VUOROVAIKUTUSMUISTIO

Meri-Rastilan katusuunnitelmat

Palautteet katusuunnitelmaluonnoksista (esillä 29.5.-18.6.2024)

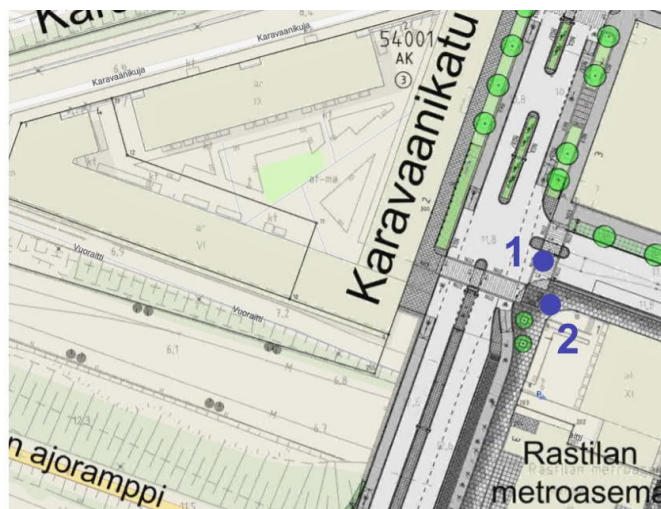
Palaute: Retkeilijänskadulle täytyy saada hidastetöyssyjä koko matkalle. Erityisesti nyt, kun katuremonttien aikaan oletettavasti läpikulkuliikenne Retkeilijänskadun itäpäässä lisääntyy, on katu vaarallinen alueella liikkuville jalankulkijoille.

Vastaus: Retkeilijänskadulle rakennetaan tämän hankkeen yhteydessä kaksi uutta hidastetta. Muita hidasteita on mahdollista harkita myöhemmin erikseen.

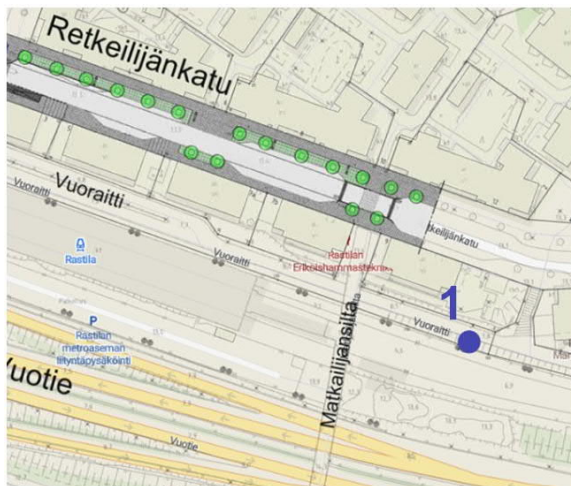
Palaute 1: Miten tässä kohdassa ohjataan pyöräily turvallisesti ajoradalle? Bussit ja autot kääntyvät oikealle.

Palaute 2: Tuleeko tähän hissiä tms. kulkua metroradan vieressä kulkevalle jalankulku- ja pyöräilyväylälle? Nykyisellään joutuu kiertämään pitkästi.

Vastaus: Kääntyvä ajoneuvo väistää suoraan menevää pyöräliikennettä

Vastaus: Tällaista ei ole suunnitteilla.

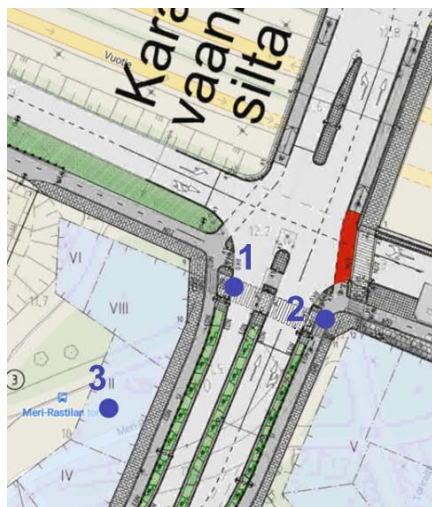
Palaute 1: Miten päästä pyörällä tänne alakadulle Meri-Rastilasta? Ruotsinkieliset lapset kulkevat tätä pitkin ala-asteelle.

Vastaus: Lähimmät reitit ovat Retkeilijänsillan tai Torisillan kautta. Tämän hankkeen yhteydessä ei kulkuyhteyden ole tulossa muutoksia.

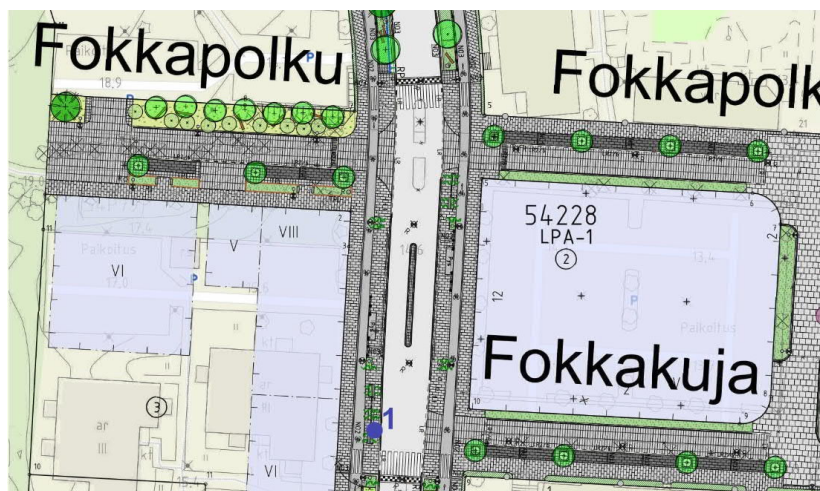
Palautteet 1 ja 2: Selkeämpi ja/tai pidempi odotusalue melko ruuhkaiselle pyöräreitille.

Palautte 3: Mihin tämä linja-autopysäkki siirtyy?

Toistuva palaute tonttiliittymien kohdalla: Kova pinnoite ja luiskattu reunakivi kääntyvää pyöräliikennettä varten. Lähes vastakkaisten liittymien yhdistäminen, jos mahdollista.

Vastaus: Tässä kohdassa tilaa on rajallisesti ja suunnitelmassa on pyritty tekemään paras mahdollinen ratkaisu muut suunnittelun reunaehdot huomioiden.

Vastaus: Pysäkki poistuu. Lähimmät pysäkit jatkossa ovat Vuotien ABC:n viereinen pysäkki ja Fokkapolun ja Fokkakujan välillä olevaa pysäkki.

Vastaus: Tonttiliittymien kohdilla nykyiset järjestelyt ovat pääosin riittävät. Pyöräilijät eivät joudu ajamaan pitkiä matkoja päästäkseen kadun toiselle puolelle. Tunnistimme kuitenkin kaksi kohtaa, joissa pyöräilijän kiertomatka tai ajosuorite ajoradalla olisi pidempi. Meri-Rastilan tien 3 kohdalle lisäsimme risteävän pyöräliikenteen liittymän ja Meri-Rastilan tien 28 tulevan uuden tontin kohtaa tarkastamme rakennussuunnitteluvaiheessa kun tontin tonttiajoliittymän kohta varmistuu.

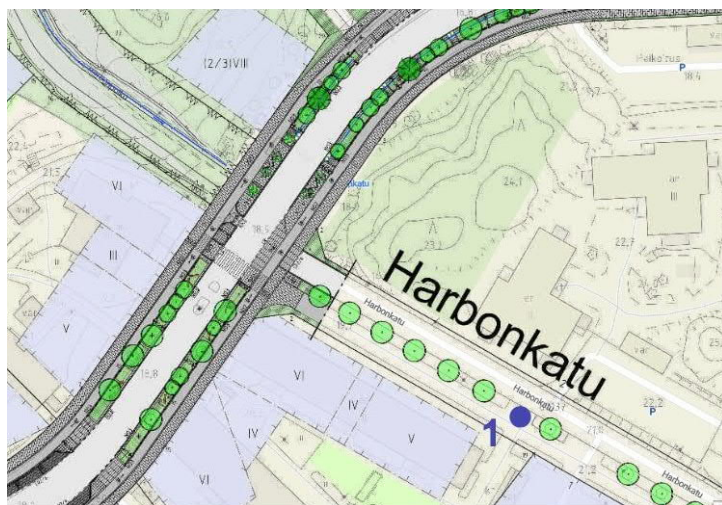
Palautte 1: Kova pinnoite ja luiskattu reunakivi kääntyvää pyöräliikennettä varten.

Vastaus: Hyvä huomio. Päivitetystä suunnitelmassa tämä on muokattu ehdotuksen mukaisesti lisäämällä risteävän pyörätien liittymä.

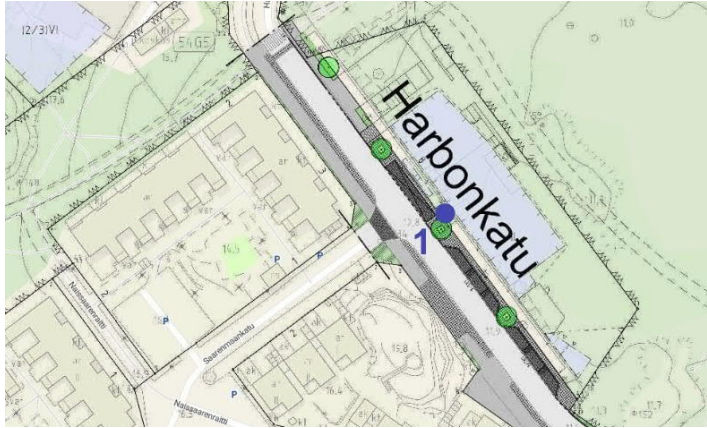
Palautte 1: Tässä on tontilta poistumisen jalankulku parkkialueen kautta. Tässä on valmiiksi huono näkyvyys ja autot ajavat kovaa.

Vastaus: Harbonkadun suunnittelualue rajoittuu vain uuden päiväkodin kohdalle. Osoitetussa kohdassa ei tehdä rakentamista.

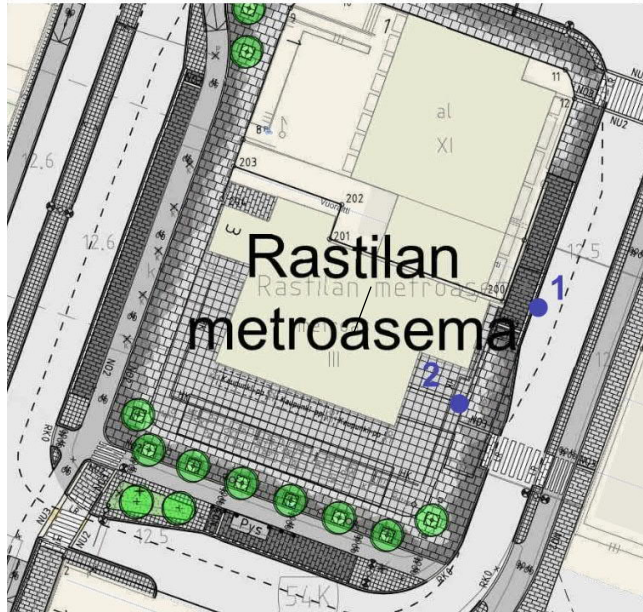
Palaute: Fokkapolun päätyyn pysäköintiaukion/ puiston laitaa olisi kiva saada istuimia. Ihmiset ikääntyvät, vanhuksia asuu alueella yhä enemmän. Asunnoissa on kuuma ihmiset haluavat viettää aikaa ulkona. Pitää olla istuimia ja varjopaikkoja.

Vastaus: Fokkapolulla jalkakäytävän varrella, lähellä puiston rajaa on penkeillä varusteltuja oleskelualueita.

Fokkatori

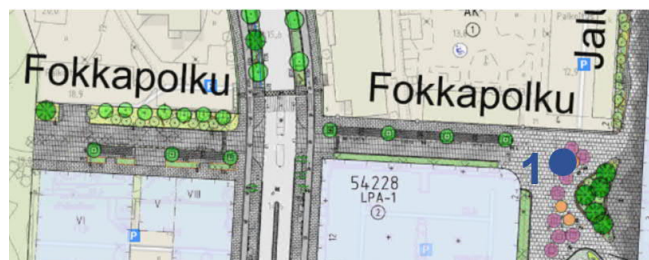
Palaute: Fokkatori vaikuttaa vaikealta hahmottaa. Missä autoliikenne kulkee ja voiko alueelle pysäköidä esim. lasten hakuun päiväkodista? Toivottavasti tätä selkeytetään materiaalivalinnoilla, koska alueella liikkuu paljon pieniä lapsia joka suuntaan.

Palaute 1: Istumia tähän puiden varjoon kulkuväylän varteen.

Vastaus: Fokkatorin länsipuolella autoliikenteelle sallitaan yksisuuntainen ajoreitti Fokkakujan ja Fokkapolun kautta kiertäen uuden rakennuksen torin länsipuolella. Tämä mahdollistaa mm. saattoliikenteen ja kadunvarsipysäköintipaikkojen käyttämisen. Ajoreitiksi muodostuva alue erotetaan varsinaisesta Fokkatorista rakenteellisesti, jottei autolijat erehdy ajamaan torille. Asemakaavan mukaisesti Fokkatorin kautta kuitenkin hoidetaan monitoimitalon huoltoliikennettä ja tarvittavat liikennemerkittävät esittämään liikenteenohjaussuunnitelmassa.
